Schema per l'istruttoria delle procedure di Valutazione di Impatto Ambientale

CUP 9816 – Istanza per il rilascio del provvedimento di VIA nell'ambito del Provvedimento Autorizzatorio Unico Regionale ai sensi dell'art. 27bis del D.Lgs.152/2006 relativa al *“Progetto per la costruzione e l'esercizio di un impianto di produzione di energia elettrica da fonte eolica denominato “Ariano Irpino” composto da nr.4 aerogeneratori della potenza di 5,6 MW cadauno, per una potenza complessiva di 22,4 MW, comprensivo delle relative opere di connessione, da realizzarsi nel Comune di Ariano Irpino (AV)”*.
Proponente – ALPHANRG s.r.l.

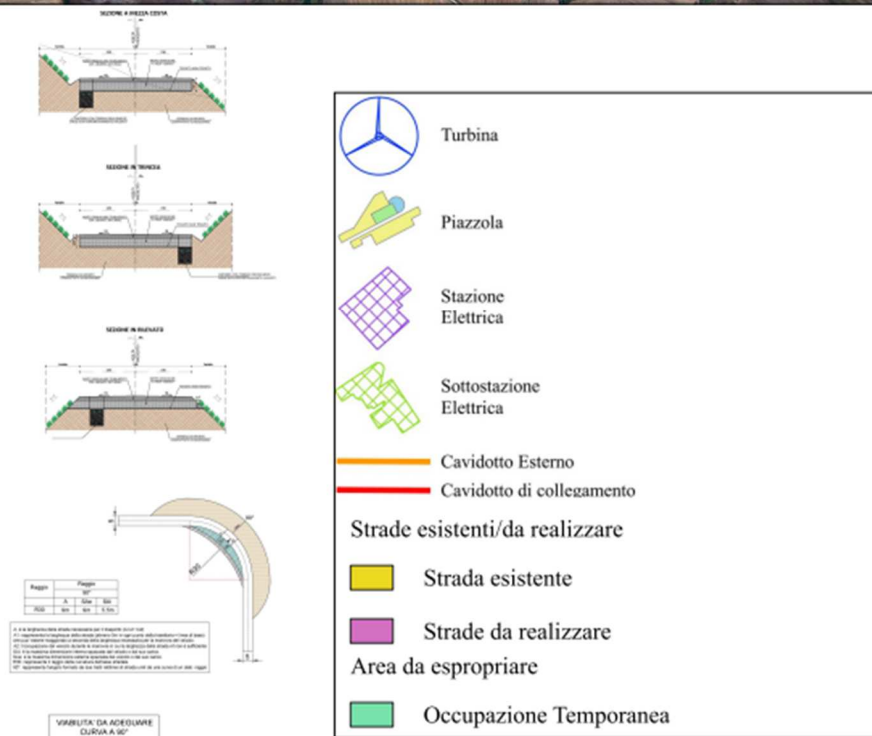
AIPDIN04_B_Sezioni_stradali_tratti_da_realizzare. Nella seduta di Conferenza tenutasi in data 01.04.2025 è stato comunicato al proponente sia della mancanza di tale ultimo elaborato che **sull'elaborato**

AIPDIN04_A_Sezioni_stradali_tratti_da_realizzare sono state riportate n. 12 sezioni stradali che sembrerebbe debbano essere adeguate mediante la realizzazione di altrettanti rilevati. Chiarire:

- **la provenienza ed il volume di materiali che verranno utilizzati per realizzare tali rilevati;**

- **se tali n. 12 punti sono gli unici tratti stradali che saranno interessati dalle opere di adeguamento oppure ve ne sono altri;**

- **chiarire dove verranno realizzate le sistemazioni delle scarpate – scavo e le sistemazioni scarpate – rilevato indicate nei riquadri in fondo all'elaborato di cui sopra;**

- **riportate informazioni progettuali in merito ai tratti di strada curvilinei.**

In riscontro alla suddetta richiesta il proponente ha trasmesso gli elab. - AIPDIN04_Sezioni_stradali_REV02 e AIPDIN51_Sezioni_stradali_fase_esercizio sui quali sono state riportate, in maniera completa, le sezioni relative alla nuova viabilità da realizzare, le sezioni dei tratti stradali esistenti da adeguare, i tratti curvilinei, opportunamente sviluppati sulla base delle verifiche di transitabilità per i mezzi eccezionali. Viene chiarito che i volumi di scavo provenienti dalle fondazioni degli aerogeneratori saranno reimpiegati per la realizzazione e l'adeguamento della viabilità, sia nei tratti in rilevato che in quelli soggetti a regolarizzazione altimetrica.
